下土棚遊水地(B池) S=1:1000

B池標準断面図 S=1:400

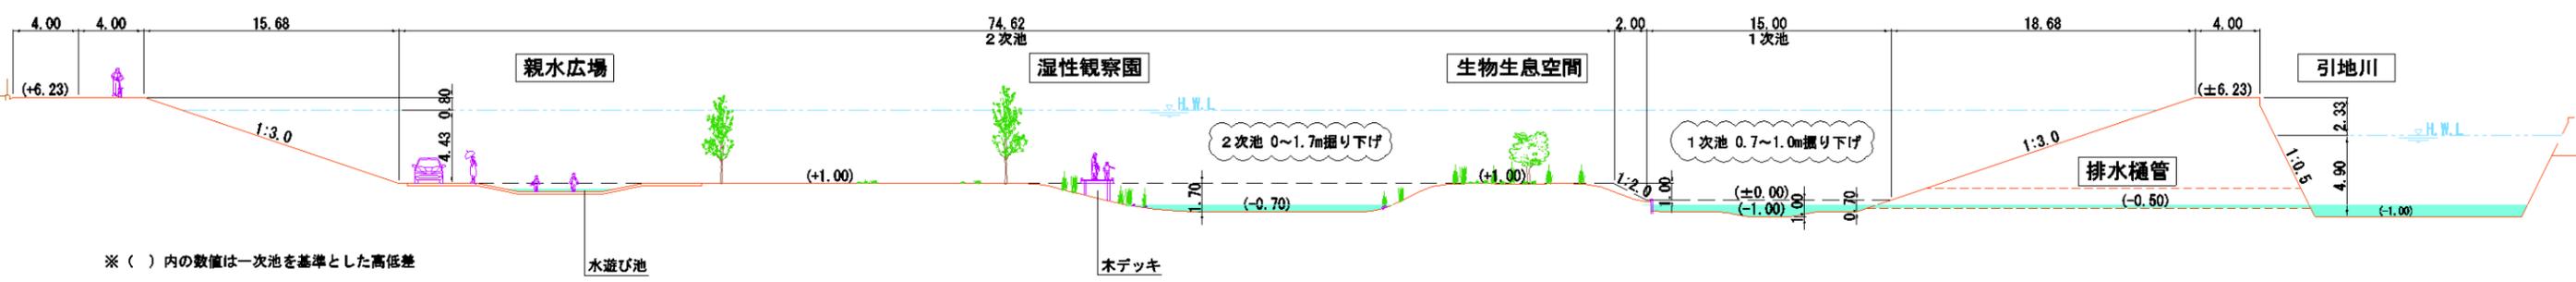
中の島は鳥類の営巣地としてあるとよい

水深の浅い箇所はヒメガマ→ヨシと遷移が進む

池内の駐車場は縮小し、配置についても検討

水深の浅い区間を縮小  
2年程で埋る可能性大

位置については今後継続して検討
